1 ENERGYlink - Konsultation „WECHSELPROZESS 06.00“ zur Adaptierung der technischen Dokumentation (ab April 2022)

1.1 Sammlung der Rückmeldungen

1.23.6 Unschärfe Suche im Rahmen der ZPID und ANL

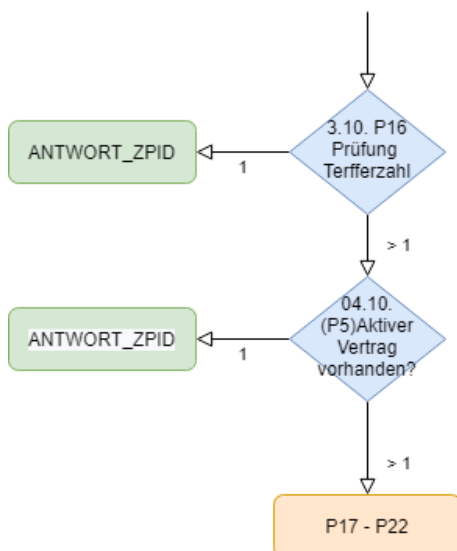
Für die unscharfe Suche soll die **eingehende Zeichenkette vereinfacht (normalisiert)** werden, um die Trefferanzahl zu erhöhen. Dabei ist folgendes Prozedere vorzusehen:

- Beim Feld PLZ soll im Zuge der ZPID/ANL Identifikation über die **Anlagenadresse** (Variante 2) eine 2-stufige Prüfung erfolgen:
 - 1. Stufe: Alle 4 Stellen der PLZ werden scharf geprüft.
 - 2. Stufe: Sollte die scharfe Prüfung in der 1. Stufe keine eindeutige Übereinstimmung ergeben, erfolgt die unscharfe Prüfung auf die ersten 3 Stellen der PLZ (nur die ersten 3 Stellen werden berücksichtigt). Bei der Prüfung auf die ersten 3 Stellen ist zugleich jedenfalls gegen den Ort scharf zu prüfen, z.B. werden bei PLZ „1090“ und Ort „Wien“ nur die Zeichen „109“ und „Wien“ herangezogen.

Ablaufdiagramm Prüfung P22 / P21

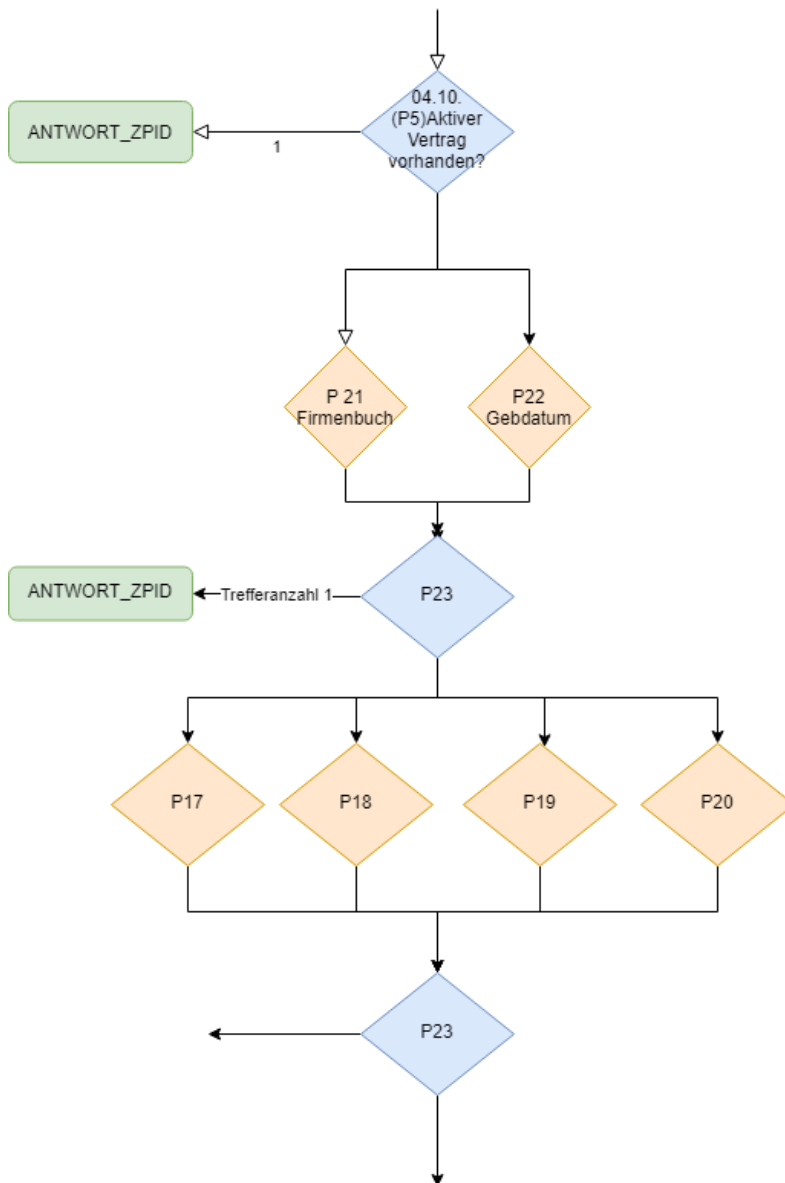
Die Prüfung auf Geburtsdatum bzw. Firmenbuchnummer sollte vor der Prüfung auf Tür/Stock/Stiege ausgeführt werden. Hier ist davon auszugehen, dass hier der korrekte Datensatz in der Liste gefunden werden kann und zu einem positiven Ergebnis führt. Eine Prüfung wie im Ablaufdiagramm mit den Prüfungen P17, P18, P19, P20 kann ggf. zu mehreren Treffern und eine FEHLER_ZPID führen.

Ziel muss hier immer sein, den einen Datensatz zu finden, der einen Wechsel ermöglicht.
